VU mit tödlichem Ausgang in der UK (Berlin)

Erfahrungen und Ergebnisse nach Anwendung des § 21 Abs. 2 MobG BE

Pablo Neruda Straße / Allende Center
VT 21/2021

Bahnhofplatz / Glienicker Straße / Schloßstraße / Waldseeweg
VT 9/ 2022

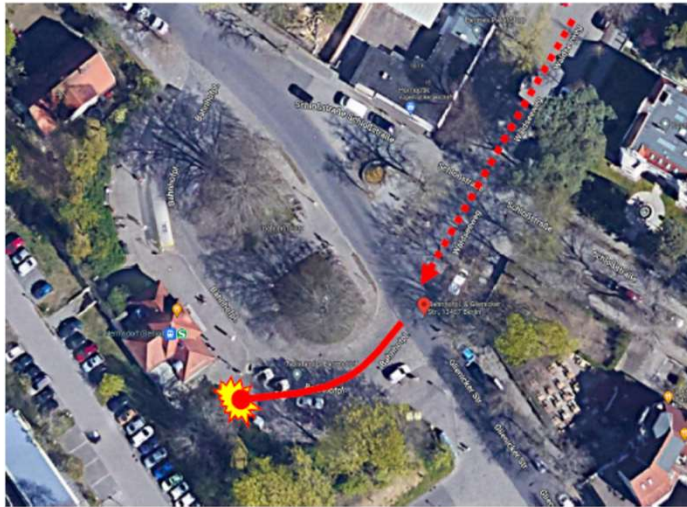
Ortsbesichtigung: 13.07.2022, 13:00 – 14:00
Befunde:

- Der gesamte Knotenbereich um den S-Bhf Hermsdorf ist verkehrsberuhigt, die Vorfahrt durch Rechts vor Links geregelt. Die Ortsbesichtigung erfolgte zur gleichen Zeit, zu der das tragische Unfallgeschehen seinen Lauf genommen hat. Die gesamte Verkehrssituation kann nur als *extrem entspannt* bezeichnet werden: das Verkehrsaufkommen war so gering, dass praktisch keine Begegnungsfälle von Fahrzeugen aufgenommen werden konnten. Zufußgehende und Radfahrende bewegten sich vollkommen unbehindert.

- Der Bahnhofplatz direkt vor dem S-Bhf Hermsdorf wird als Wendeschleife für Linienbusse genutzt, die Haltestellen und Überliegerplätze befinden sich v.a. im nördlichen Bereich. Im südlichen Bereich, dem Ort der Kollision, scheinen sich ausweislich der Pläne üblicherweise Taxen aufzustellen (während der Ortsbesichtigung waren dies nur wenige Fahrzeuge). Hier befand sich auch die Bank, die vom Unfall-Pkw erfasst und zerstört wurde.

- Soweit während der Ortsbesichtigung zu erkennen, befahren die Busse den Vorplatz sämtlich in Nord-Süd-Richtung, ausdrücklich vorgegeben ist diese Fahrrichtung durch Vz allerdings nicht. Eine Einfahrt in Gegenrichtung macht jedoch kaum wirklich Sinn, da sich dort keine Parkplätze befinden und man bei der Ausfahrt lediglich wieder die Schloßstraße erreicht. Auch ein Wenden wirkt aufgrund der Gesamtsituation (große Insel zwischen Glienicker- und Schloßstraße) wenig plausibel. Die in der Luftaufnahme erkennbaren P&R-Parkplätze neben dem Empfangsgebäude sind höher gelegen als der Platz und werden nicht vom Bahnhofplatz, sondern südlich von der Glienicker Straße aus angefahren.

- Dies alles zusammengenommen bleibt der VU insgesamt rätselhaft, zumal der Pkw rund 50 m in den Bahnhofplatz gefahren sein muss – eine Strecke, die bei den hier normal gefahrenen Geschwindigkeiten (geschätzt 20 – 40 km/h) deutlich ausgereicht hätte, um das Fahrzeug zum Stehen zu bringen oder wenigstens der Fahrbahn folgend zu lenken. Und selbst wenn dies, warum auch immer, nicht gelingen konnte, wäre doch die Kollision mit der von einer Passantin besetzten Sitzbank nicht unvermeidlich gewesen.
- Soweit ergänzende Informationen vorliegen, soll die fahrerführende Person zwar betagt (83), die Fahrtüchtigkeit aber wohl nicht beeinträchtigt gewesen sein.

- Es finden sich keine Hinweise dafür, dass die Infrastruktur, die Verkehrsregelung oder deren Verdeutlichung durch Vz diesen VU begünstigt oder gar ausgelöst haben könnten. Die gesamte Verkehrssituation rund um dem Bhf Hermsdorf ist nahezu mustergültig beruhigt und es wurden auch nicht ansatzweise bedenkliche Abläufe registriert.
- Am plausibelsten erscheint eine Art Blackout des Fahrerführenden und/oder ein Fahrzeugdefekt (wobei dann Lenkung und Bremse gleichzeitig ausgefallen sein müssten).
- Vor dem Hintergrund der Befunde kann der VU m.E. nur als tragischer Unglücksfall ohne begünstigende Aspekte in der Infrastruktur registriert werden. Empfehlungen für deren Veränderung sind entsprechend nicht abzuleiten.
